**PROGETTO PRELIMINARE RELATIVO AGLI INTERVENTI DI  
RIORGANIZZAZIONE DEL SISTEMA FERRO IN AREA AUTORITÀ  
PORTUALE DI CIVITAVECCHIA**

**ADDENDUM ALLA RELAZIONE GENERALE ILLUSTRATIVA**

CODICE PROGETTO: CV PP INF GEN 07 15	SCALA: -----
--------------------------------------	--------------

Figura 1 - Nuova ipotesi di piano del ferro Ex Molo Vespucci

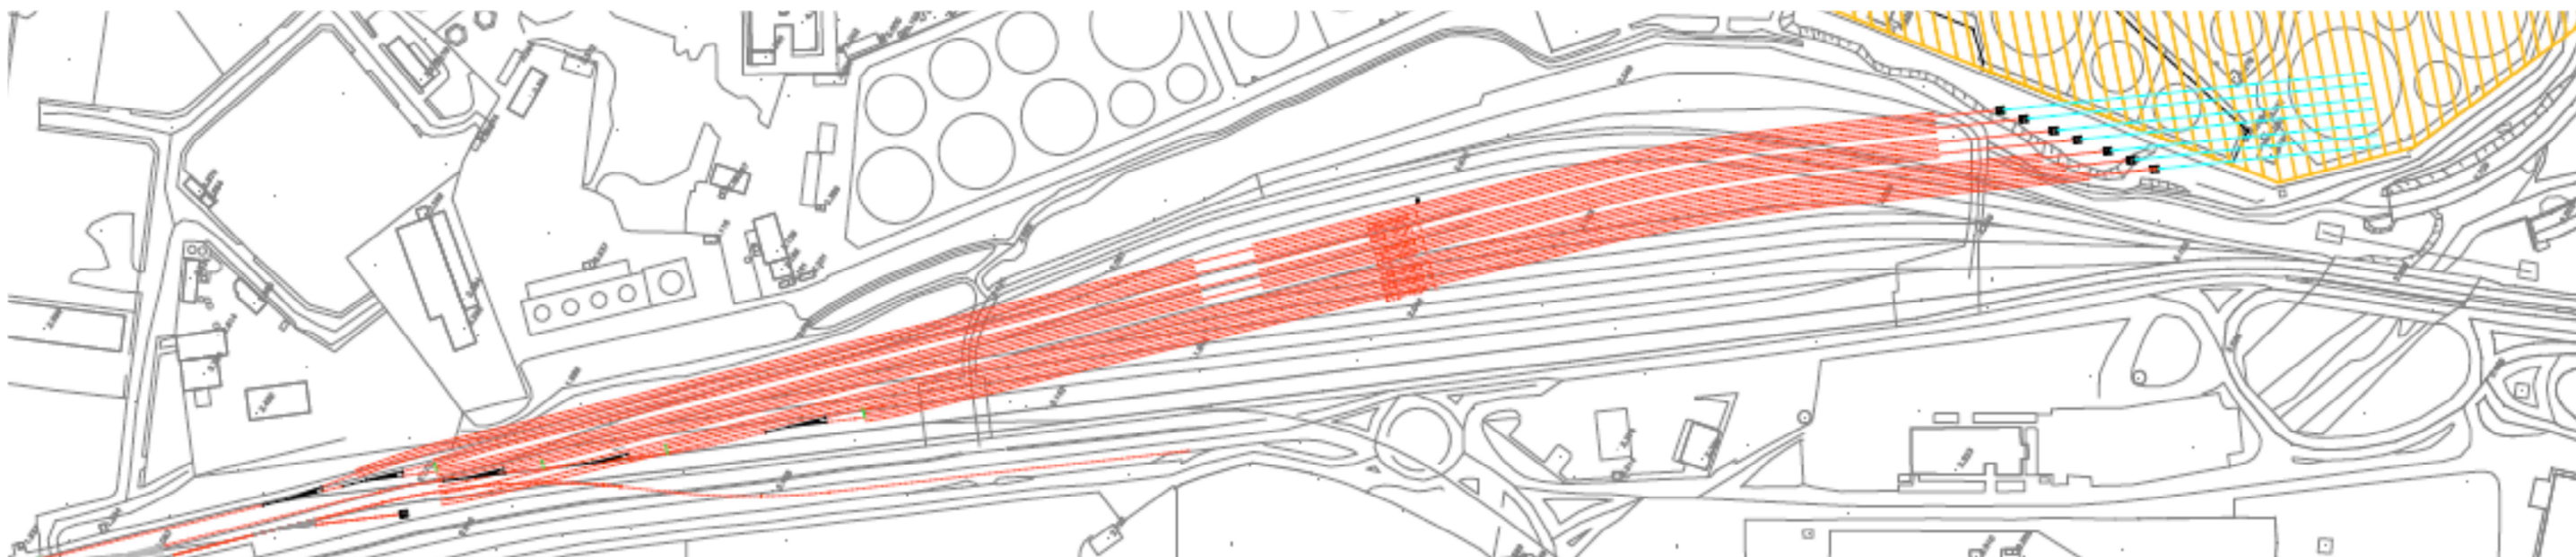
Nell'ottica di rendere quanto più attrattivo l'utilizzo del mezzo ferroviario è emersa la necessità realizzare un incremento al modulo dei binari dell'ex molo Vespucci, con l'obiettivo di raggiungere i 750 m. L'allungamento dei binari del fascio a tale standard, attualmente previsto in progetto con moduli massimi di 640 m, rende necessario occupare un'area demaniale che non è ancora nella disponibilità dell'Autorità Portuale e che precedentemente era destinata allo stoccaggio di prodotti petroliferi.

Inoltre, relativamente al fascio FIAT, al fine di migliorare l'accessibilità ai treni del personale che movimentano le autovetture e ridurre i relativi tempi di carico/scarico del fascio, si è valutato opportuno, di concerto con l'Autorità Portuale, garantire due ulteriori vie di accesso carrabili, una tra i due nuovi fasci operativi ed una interna al fascio dedicato al traffico FIAT. Si osserva che per effettuare tale spostamento occorre ottimizzare la nuova viabilità pubblica spostandola verso la zona delle darsene. Tale modifica non è a carico del presente progetto.

Lo spostamento rigido del fascio binari conseguente a questa nuova configurazione consente di eliminare l'interferenza dei binari del fascio con l'oleodotto ivi ubicato e conseguire notevoli risparmi.

Nella figura 1 è riportato lo schema progettuale che riassume le modifiche sopra descritte.

Figura 2 - Zona di espansione del fascio A/P

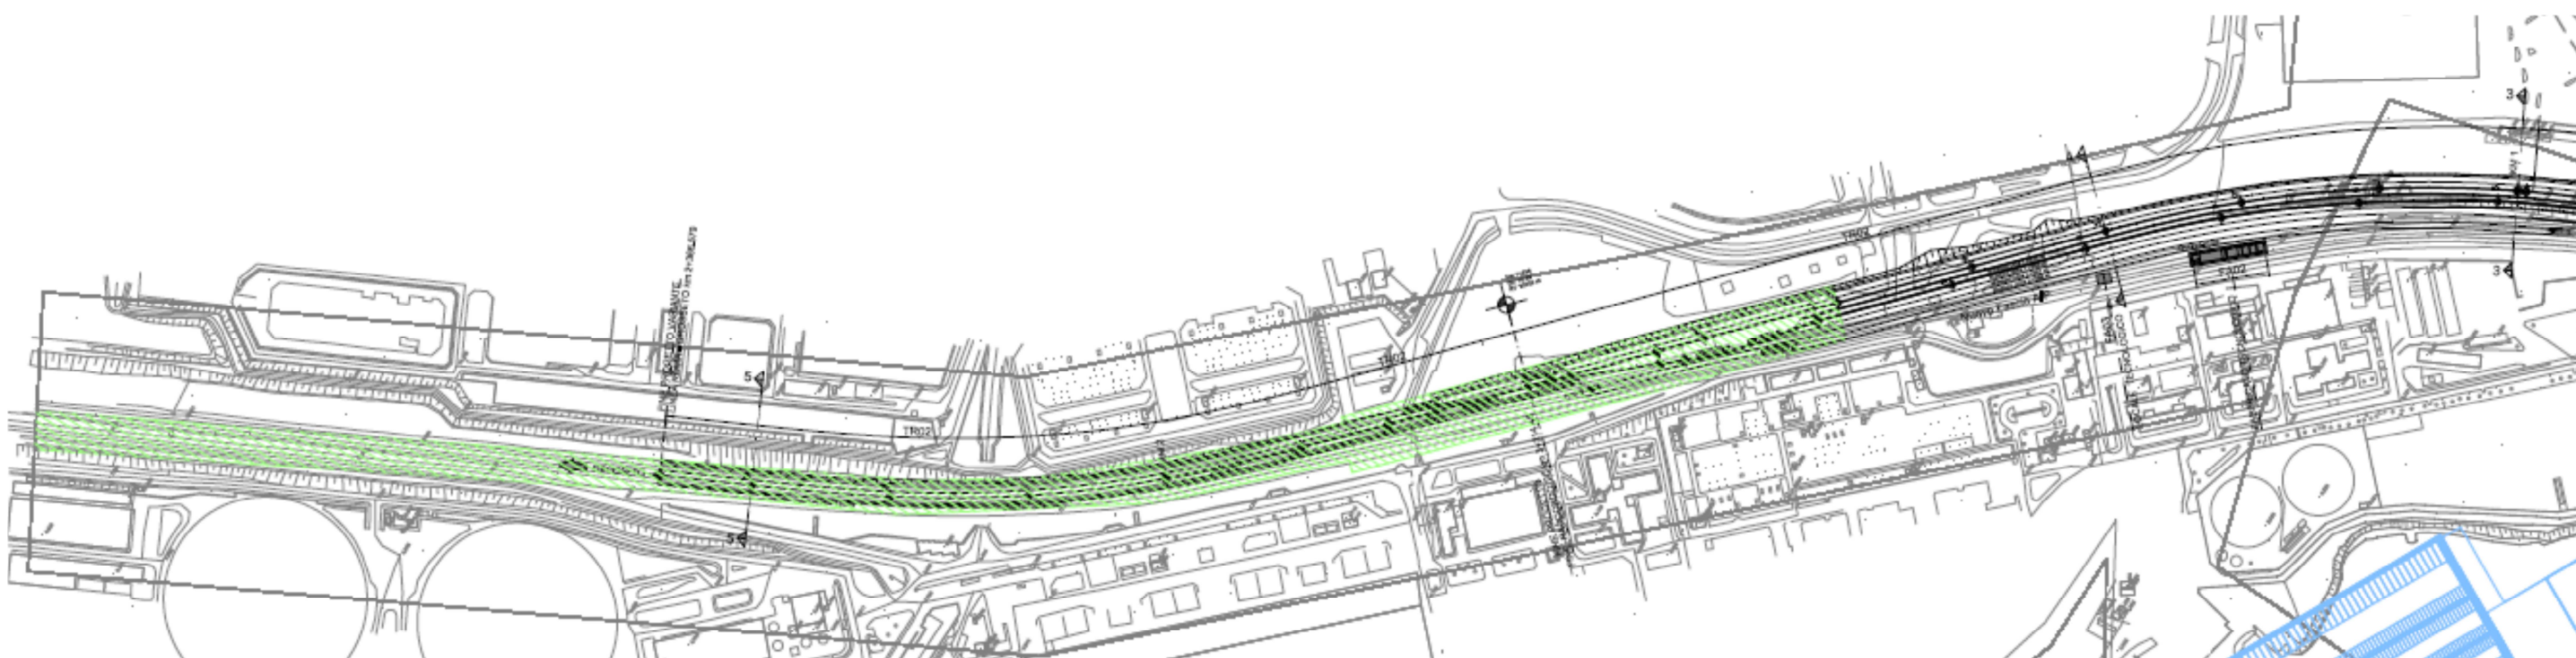
Come per il fascio ex Molo Vespucci, nell'ottica di rendere quanto più attrattivo ed efficiente il traffico merci su ferro è stato osservato di verificare la possibilità di incrementare il modulo di ricevimento del nuovo fascio A/P, fino al valore di 750m.

Tale allungamento può realizzarsi prevedendo un 'estensione dell'intervento verso nord di circa 300-400 metri in un area in cui non si evidenziano particolari criticità di inserimento.

Si sottolinea che questa modifica progettuale dovrà sviluppata nelle future future fasi progettuali tenendo conto anche dello sviluppo e dei programmi di investimento previsti sulla Direttrice Tirrenica della rete FS.

Nella figura 2 è riportata la possibile zona di espansione del fascio A/P.
